「柏崎刈羽原子力発電所第 6 号機及び第 7 号機 9 × 9 燃  
料（A型）異物フィルタの変更について」へのコメント回答  
について （一部改訂）

平成 24 年 8 月  
原子力安全・保安院

第5回燃料意見聴取会 「9×9燃料(A型)異物フィルタの変更について」  
コメント回答

図4 ワイヤブランシ使用制限エリアの例※

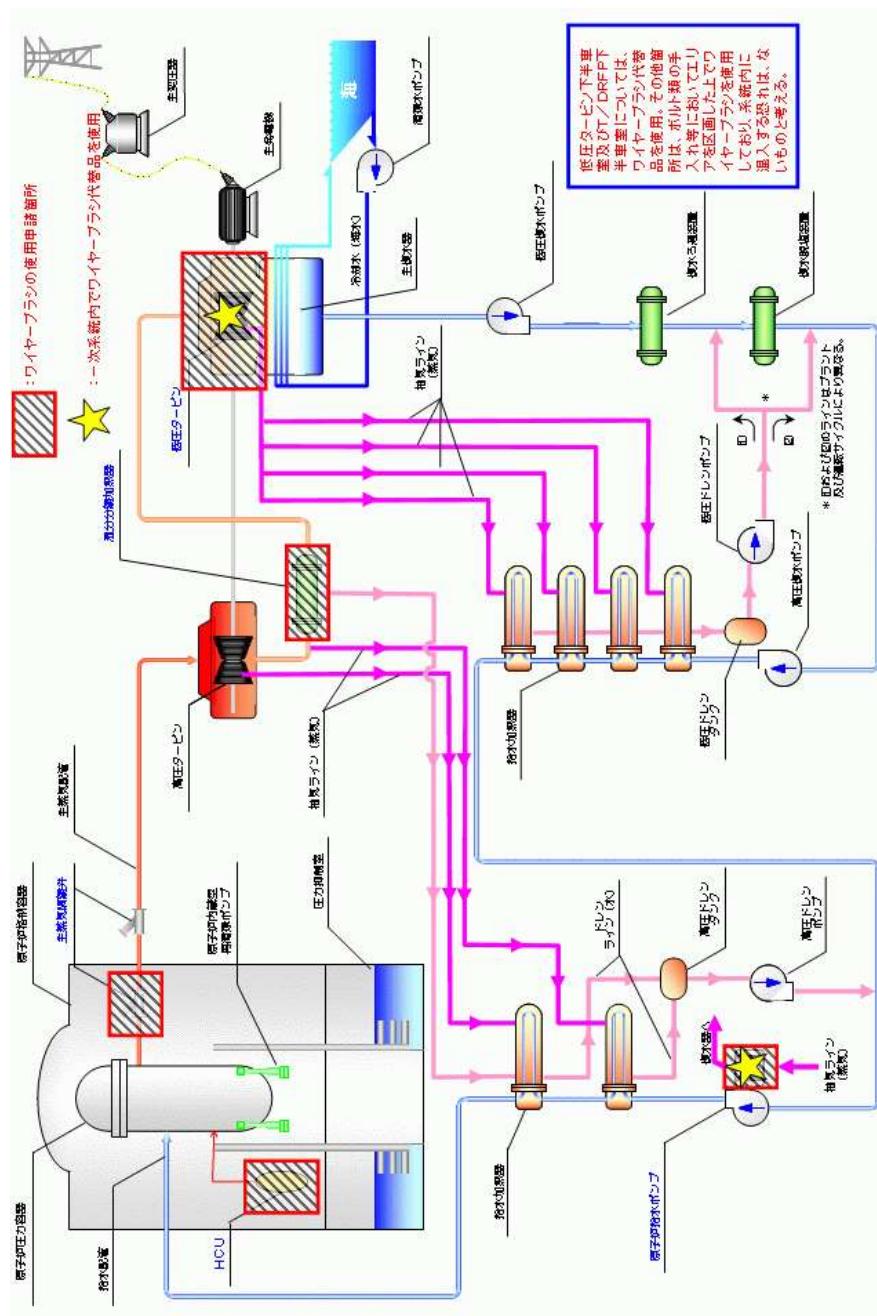
Defender に到達すると想定される異物を整理するとともに、それによる閉塞を設計上どの程度考慮するのか整理すること【更田委員、三島委員、山口委員】

図4は、柏崎刈羽7号機第9回定検（平成22年4月22日～7月23日）において、実際にワイヤブラシが使用申請された場所を例として示したものである。使用制限エリアは、ワイヤ素線が原子炉内部に混入する可能性が否定できないことから、下記系統図中の全てのライン（一次系ではない循環水系統は除く）で原則使用禁止となっている。ただし、作業上代替品（ナイロンブラシ等）を使用することが困難な場合は、異物飛散防止対策（下記1.b.）を講じた上でワイヤブラシ等を使用可としている。

ワイヤブラシ使用に係わる社内規定として、「工事共通仕様書」の記載は以下の通りである。原則使用禁止を明示している。

なお、その後代替品の普及をすすめ、現在は上記のような実績のある場合も含めてワイヤバフ等を使用禁止としている。
